府民公募型整備事業【安心・安全整備】（ 市町協働型 ・ **府民提案型** ）

番号	審査番号 041 (受付番号 347)		写真	
路線・河川名等	一般国道 312号			
所在地	京丹後市久美浜町佐野 地内 国道312号 新佐野橋			
現在の状況 及 提案内容	現況	新佐野橋の前後には歩道が設置されているが 新佐野橋には歩道がなく歩行者が車道を通行しなければならず 大変危険である		
実施内容	提案	新佐野橋に沿って歩道橋を架けてほしい	工種	実施しない
位置図	規模		説明図面	
備考	用地取得、関係者との協議、調整、設計等に相当の時間を要することが見込まれるため大規模事業に該当し、対象外。

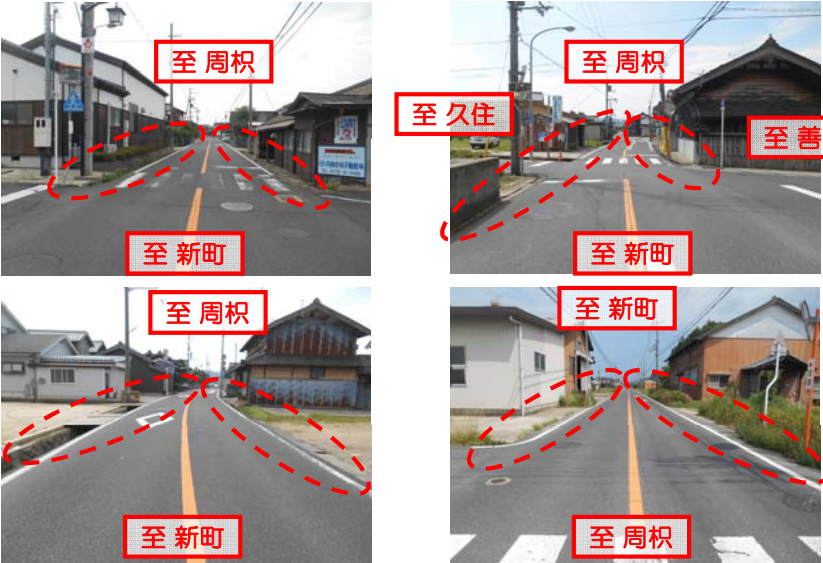
番号	審査番号 132 (受付番号 367)		写 真	
路線・河川名等	一般府道 碓網野線			
所在地	京丹後市 丹後町 吉永 地内			
現在の状況 及 提案内容	現況	側溝がないため、大雨時に反対側の人家に水が入る。		
	提案	側溝の新設及び補修		
実施内容	工種	側溝の新設及び補修（用地買収を実施）		
	規模	延長 L=25m		
位置図			説明図面	
備考	用地買収について、地権者の同意あり（提案者確認済み）
